石潭平面停車場出入口及車位調整示意圖

出入口及車位調整變更事項

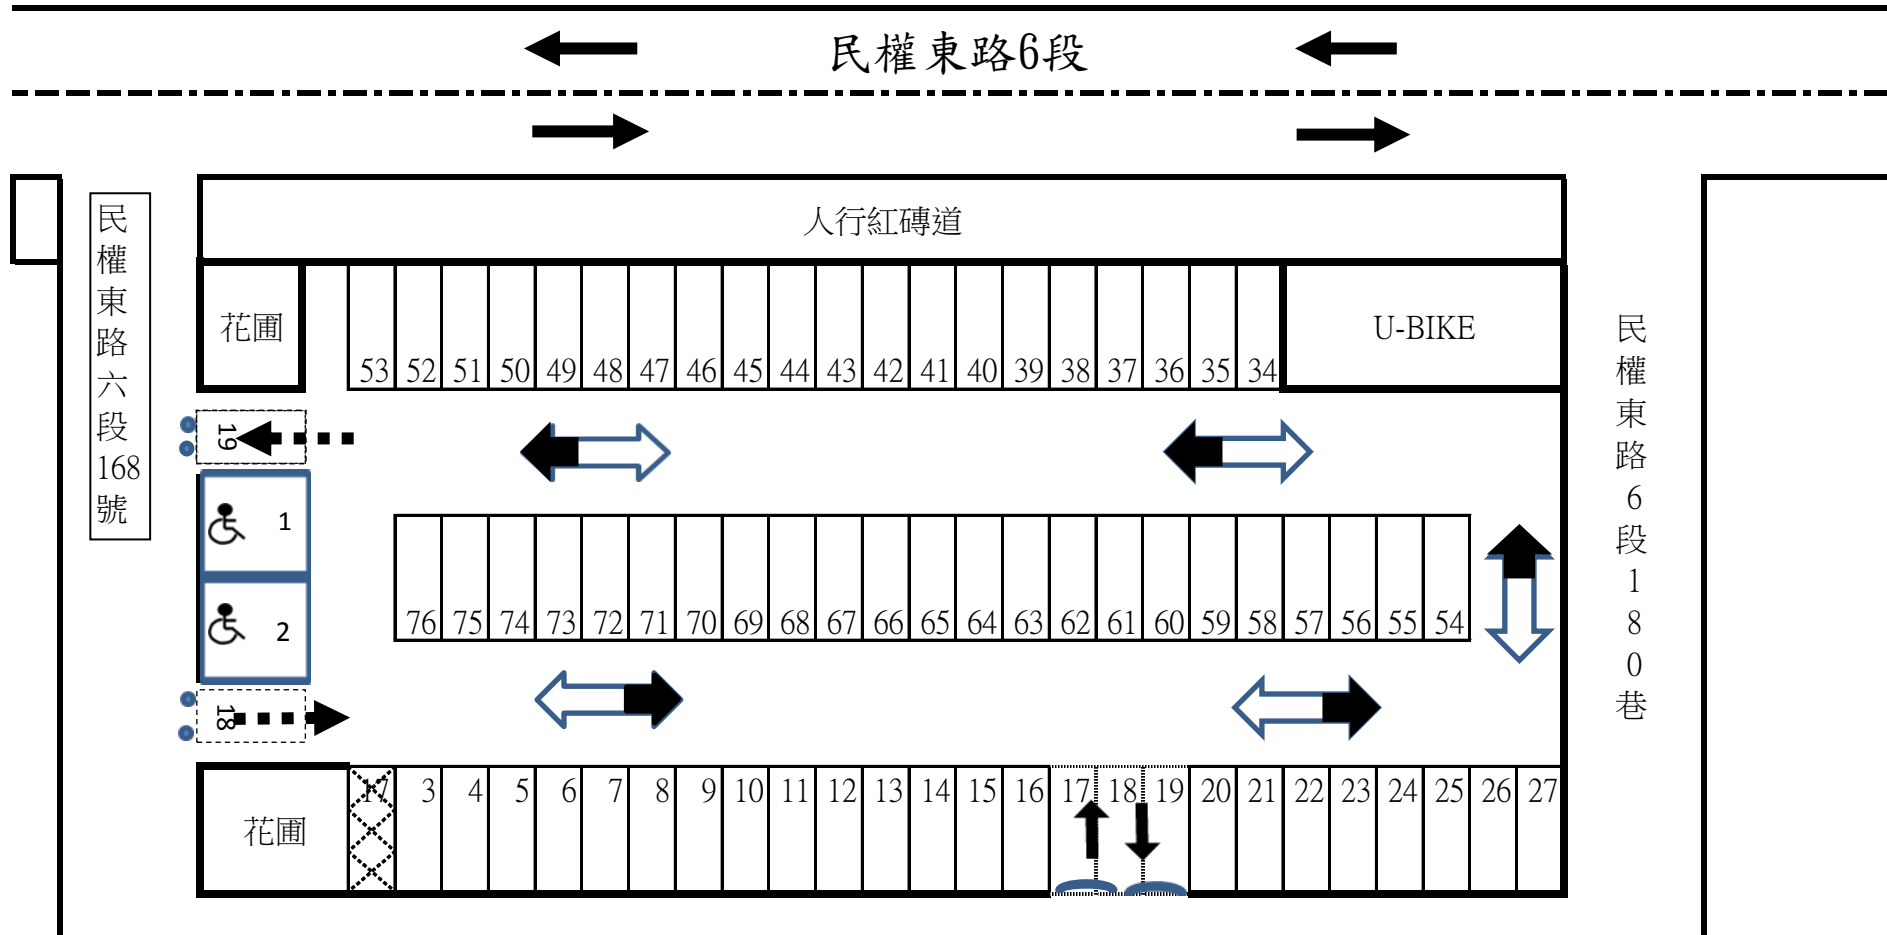
1. 拆除2支口型欄桿及塗銷原停車格3格(車格編號17~19)改為出入口並增繪進出口指向箭頭。
2. 車格編號3旁增繪1格停車位編號17。
3. 塗銷原入口指向箭頭於車格編號2旁增繪1格停車位編號18，並增設輪檔及阻隔設施。
4. 塗銷原出口指向箭頭於車格編號1旁增繪1格停車位編號19，並增設輪檔及阻隔設施。
5. 磨除場內原繪設動線之箭頭(以黑色箭頭表示)，補繪新場內動線箭頭(以白色箭頭表示)。
